CIRCULAR CON CONSULTA N° 2

LICITACIÓN PÚBLICA ADIF N° 34/2019

OBRA: "RECUPERACIÓN Y MEJORAMIENTO DEL FERROCARRIL GRAL. BELGRANO INTERVENCIÓN DE OBRAS DE ARTE EN RAMAL C EN PROG. Km 114,310 y PROG. Km 115,100 PROVINCIA DE SANTA FE".

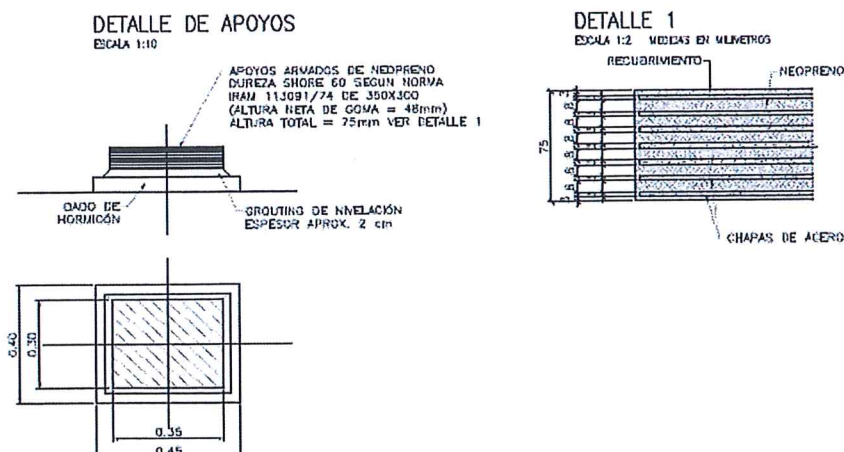
En el punto "4.A.4.3. Apoyo de neopreno armado" se especifica el espesor del apoyo, pero no así las medidas en ancho y largo. Por favor detallar las mismas.

Se adjunta croquis de las características de los apoyos:
